POR MEDIO DE LA CUAL NO SE AUTORIZA UNA AUTORIZACIÓN DE OCUPACIÓN DE CAUCE Y SE TOMAN OTRAS DETERMINACIONES

Que la Corporación, a través de su grupo técnico evaluó la información presentada por el interesado y realizó visita técnica el día 04 de septiembre de 2023, generándose el Informe Técnico con radicado N° IT-03925 27 de junio de 2024, a fin de conceptuar sobre la viabilidad ambiental de autorización de ocupación de cauce, en el cual se realizaron unas observaciones y conclusiones, que hacen parte del acto administrativo y se concluyó lo siguiente:

Se presenta un tomo con 76 folios denominado “ESTUDIOS Y DISEÑOS PARA LA PROTECCIÓN DEL CRUCE SUBFLUVIAL DEL OLEODUCTO ALTO MAGDALENA (OAM) PK377+221.74 – 377+248.41 SOBRE LA QUEBRADA TOLÓN EN EL MUNICIPIO DE PUERTO TRIUNFO – ANTIOQUIA”, el cual contiene: Introducción, topografía, geología regional, visita de campo, estudio geotécnico, modelación geotécnica, análisis hidrológico e hidráulico, diagnostico, descripción de los diseños, proceso constructivo, conclusiones y recomendaciones.

Ilustración N° 17. Caudal de diseño (subestimado) modelo hidráulico obras provisionales Aunque se hace uso de un menor caudal para el diseño de la obra, se observa en el modelo que las tuberías planteadas NO presentan capacidad hidráulica ni siquiera para dicho caudal subestimado de 2.59 m3/s.

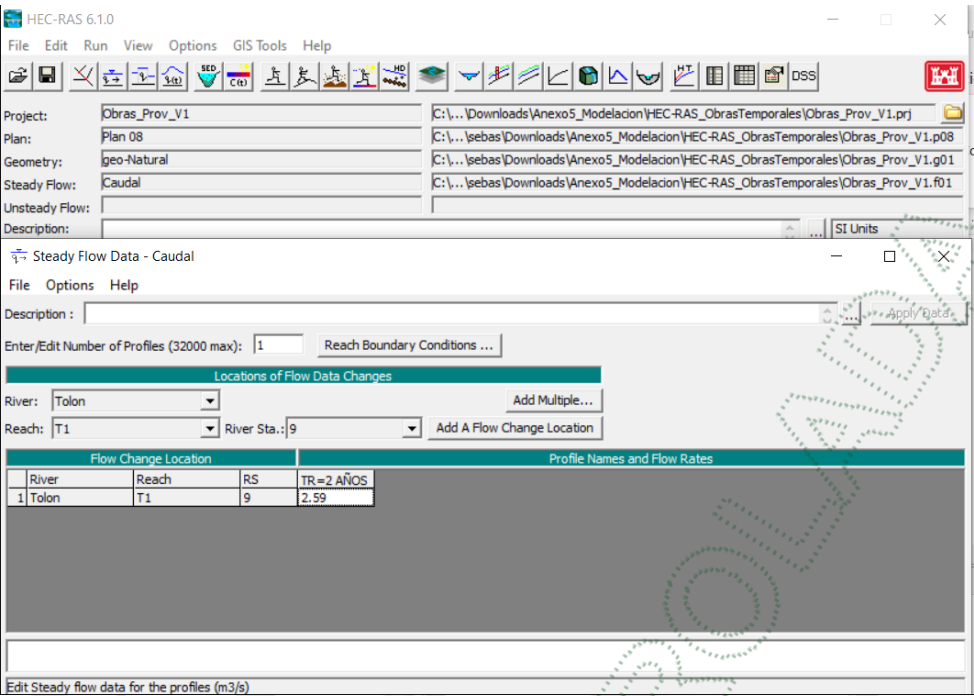
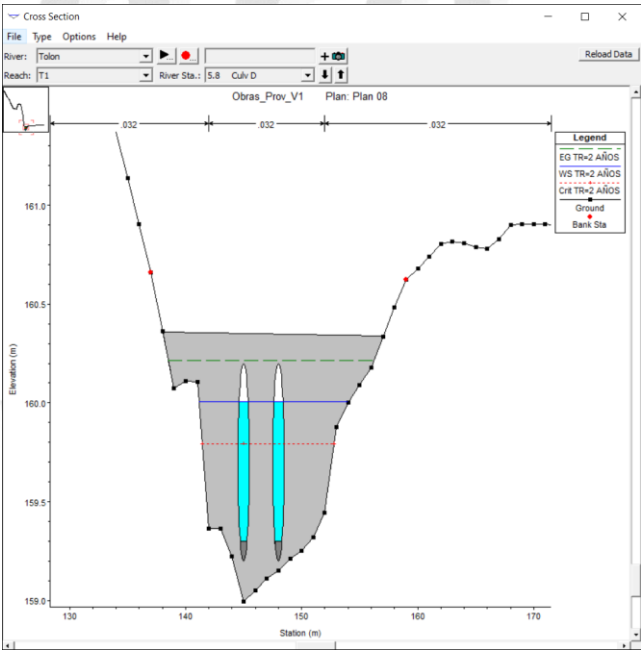
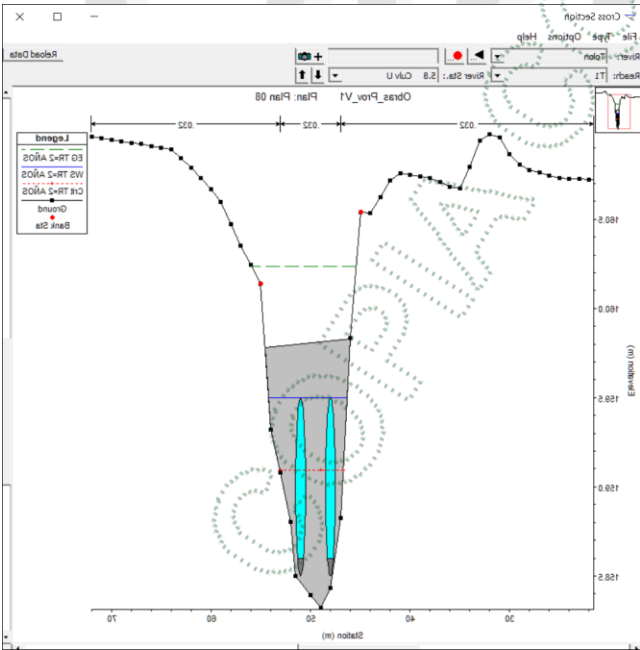
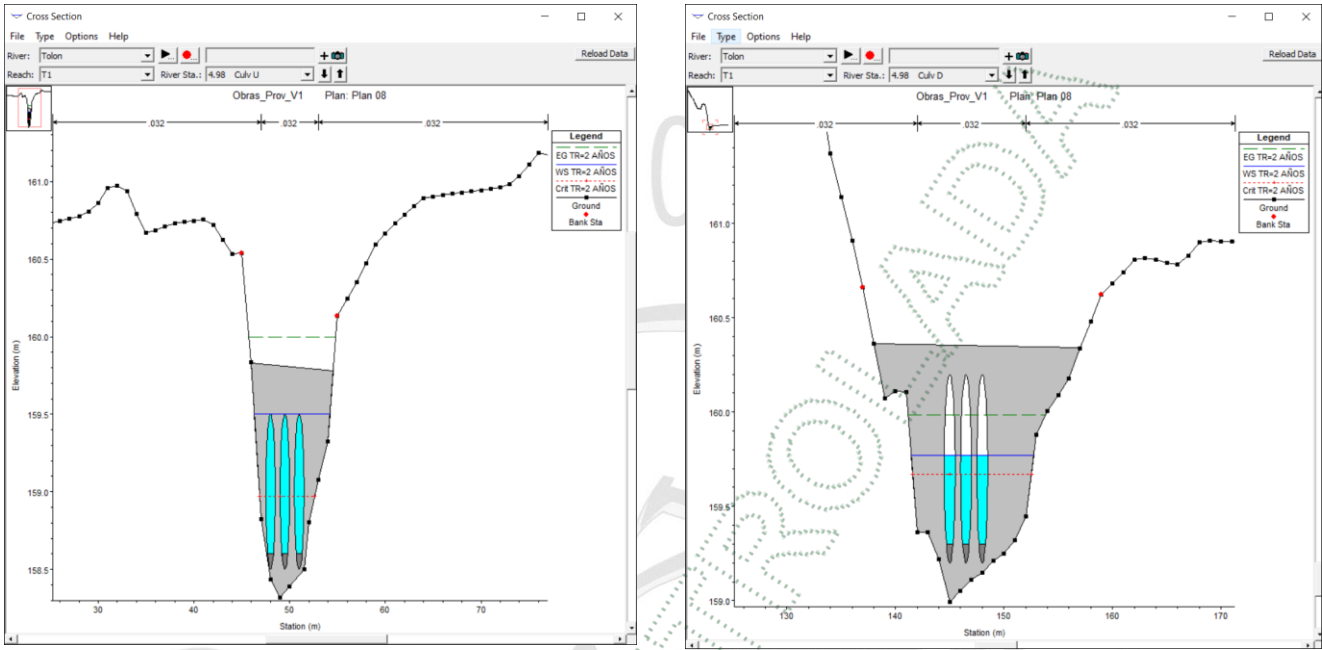
Por otro lado, si bien se expresa se diseña para el caudal de dicho periodo de retorno (2 años), dentro del modelo hidráulico se hace uso de un caudal de 2.59 m3/s (ilustración 4).

Por otro lado, se observa que aguas abajo, se implementaron tres tuberías con las mismas características definidas en la obra provisional No.6. Dichas tuberías no fueron mencionadas en ningún momento dentro del trámite, por lo que se desconoce su razón de uso. De igual forma, ninguna de estas tuberías en mención presenta capacidad hidráulica para el paso del caudal subestimado de 2.59 m3/s.

- Se plantean dos tuberías provisionales de 36" con una capacidad conjunta de 5 m<sup>3</sup>/s, se realiza el diseño de estas obras provisional con base en un caudal con periodo de retorno de 2 años, que corresponde a 30,4 m<sup>3</sup>/s. Por lo que las obras NO tienen la capacidad hidráulica  
Por otro lado, si bien se expresa se diseña para el caudal de dicho periodo de retorno (2 años), dentro del modelo hidráulico se hace uso de un caudal de 2.59 m<sup>3</sup>/s. Incluso con el uso de dicho caudal subestimado, las tuberías planteadas NO presentan capacidad hidráulica.

- Aguas abajo del modelo de obras provisionales se implementa otra obra correspondiente a tres tuberías paralelas con las mismas características definidas en la obra provisional No.6. Dichas tuberías no fueron mencionadas en ningún momento dentro del trámite, por lo que se desconoce su razón de uso. De igual forma, ninguna de estas tuberías en mención presenta capacidad hidráulica para el paso del caudal subestimado de 2.59 m<sup>3</sup>/s.

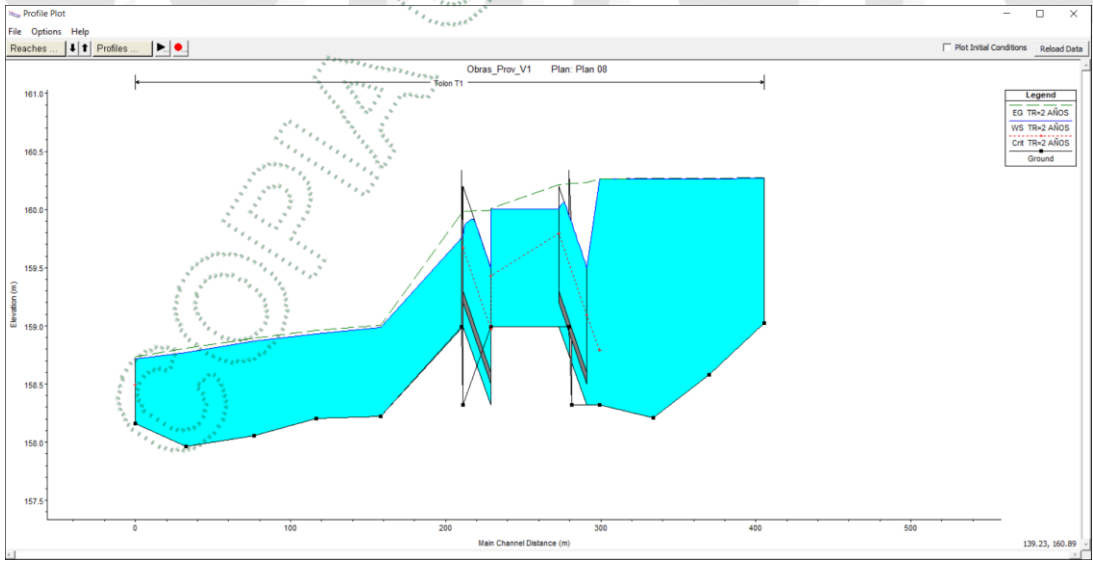
Se presenta el perfil del modelo de obras provisionales en el que se puede observar que se presentan fallas en la geometría, por lo que no representa las condiciones reales que tendría la implementación de las mencionadas obras.

- Se presentan varias fallas en el modelo hidráulico para las obras provisionales, además de la deficiencia hidráulica de dichas obras planteadas.

Ilustración N° 18. Localización de Obras Según Coordenadas de Radicado CE-17319-2023

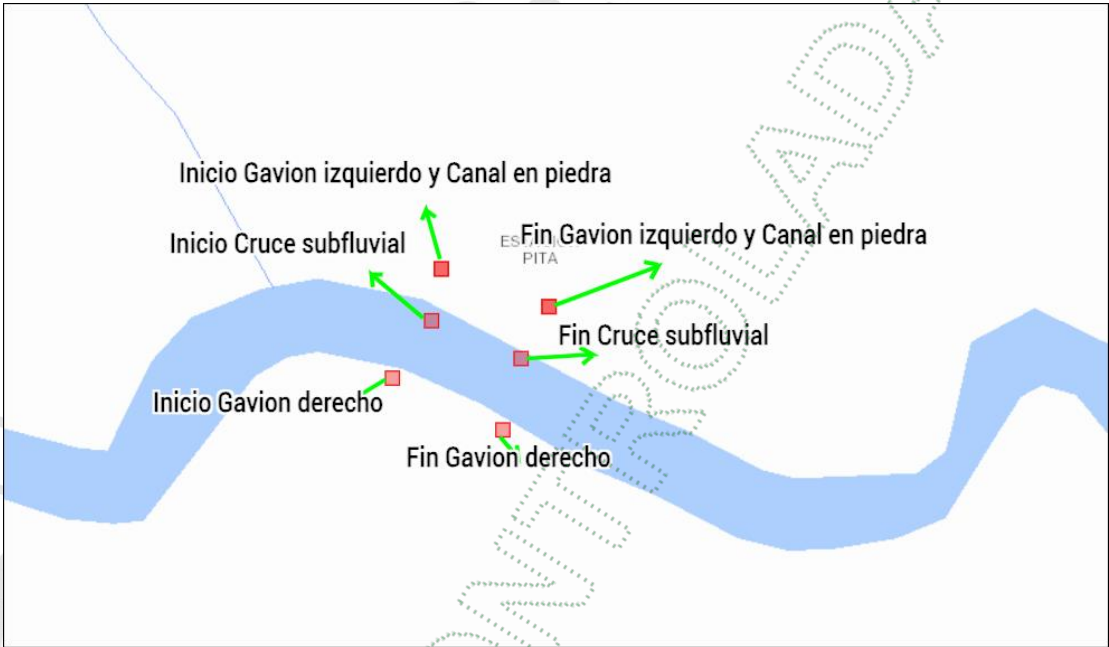
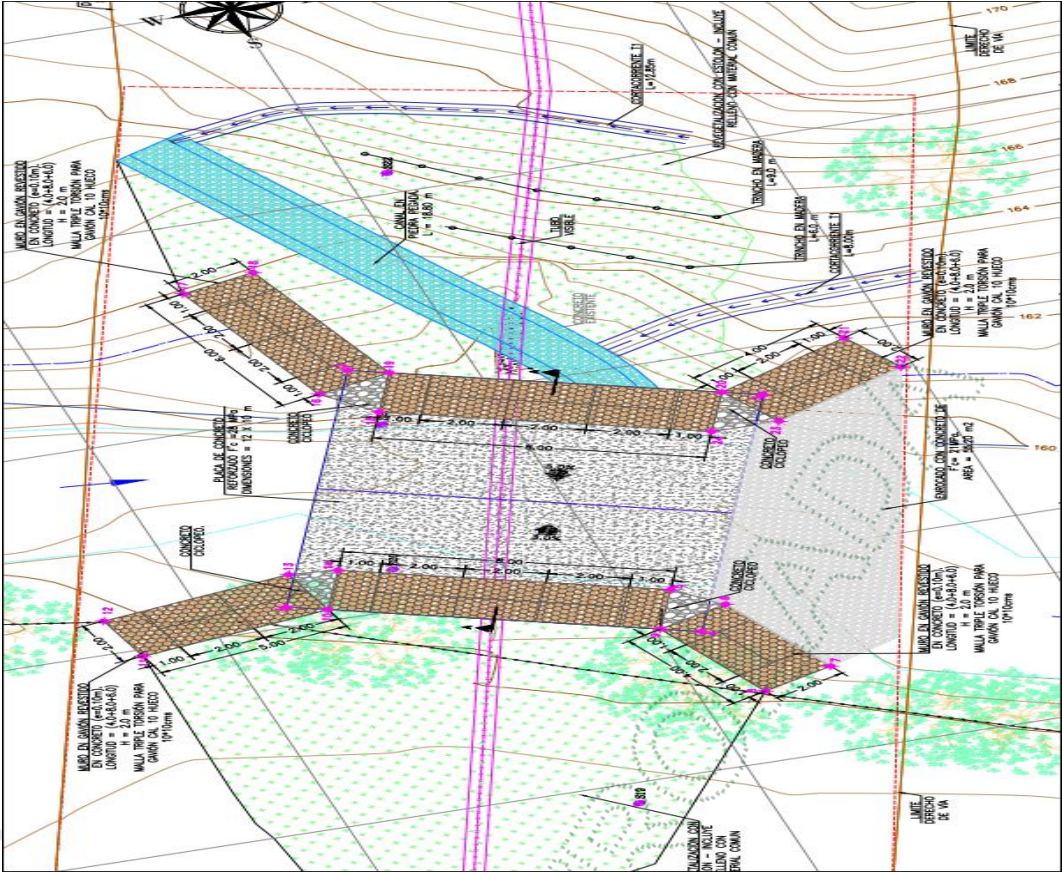
En Oficio con radicado CS-10968-2023 del 21 de septiembre de 2023 se solicitó se presentara la información de las obras, también que se indicaran las coordenadas de inicio y fin de cada una de las obras; en respuesta a esto, se presentó la información de coordenadas en Escrito con Radicado CE-17319-2023 del 24 de octubre de 2023. Una vez verificada la información de las coordenadas, se observa que las ubicaciones presentadas no son congruentes con el planteamiento de las obras, se presenta la comparación entre sus localizaciones y el plano en planta presentado.

No se presentó informacion de localización de los cortacorriente, trinchos y enrocado de descole. Por otro lado, como se puede observar que las obras presentan diferencias respectivamente en:

- El canal en piedra pegada, pues según las coordenadas, este inicia y finaliza exactamente en los mismos puntos que el muro en gavión izquierdo. Situación que es incongruente según el plano presentado, en el que se observa el canal iniciando en un punto aguas arriba del gavión izquierdo y finalizando antes que este.
- El cruce subfluvial, según las coordenadas indicadas atraviesa la fuente de forma paralela a la fuente, lo cual difiere de la naturaleza del cruce y del plano allegado, el cual presenta un cruce perpendicular a la fuente.

- En Oficio con radicado CS-10968-2023 del 21 de septiembre de 2023 se solicitó se presentara la información de las obras, entre dicha información incluir las coordenadas de inicio y fin de cada una de las obras; en respuesta a esto, se presentó la información de coordenadas en Escrito con Radicado CE-17319-2023 del 24 de octubre de 2023. Una vez verificada la información de las coordenadas, se observa que las ubicaciones presentadas no son congruentes con el planteamiento de las obras definidas en el plano, respectivamente el canal en piedra pegada y el cruce subfluvial. Por otro lado, no se presentan las coordenadas de los cortacorrientes, trinchos y el nuevo enrocado de descole.

Afluente aguas arriba del inicio de la intervención

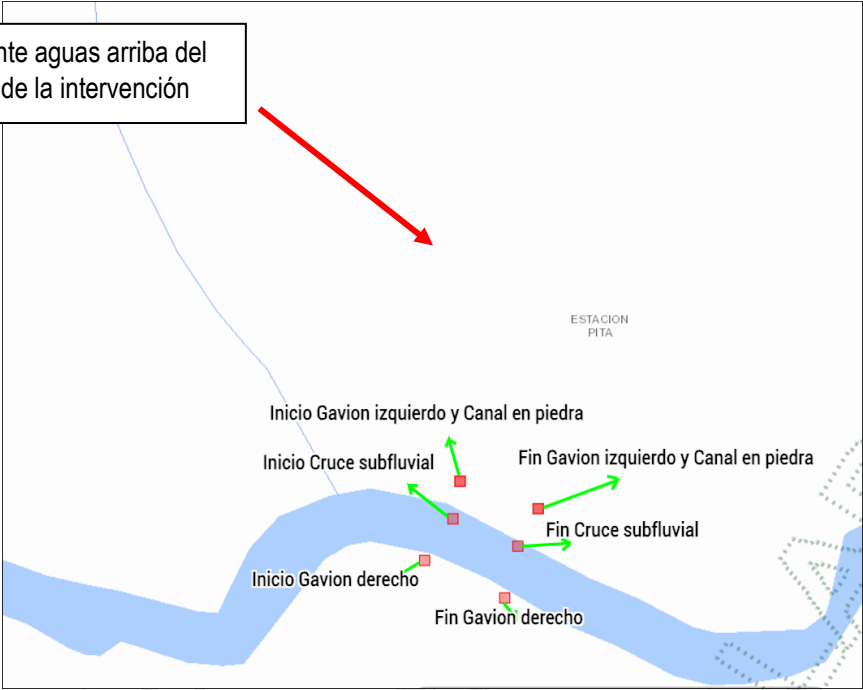
Se observa la existencia de un afluente a la quebrada Tolón aguas arriba de la zona de implementación de las obras, este afluente no es tenido en cuenta en el modelo hidráulico con el aumento de caudal y control ejercido por la desembocadura de dicha fuente.

- Existe un afluente a la quebrada Tolón aguas arriba de la implementación de las obras, el cual no fue tenido en cuenta dentro de la modelación debido al control hidráulico ejercido por la desembocadura de dicha fuente.
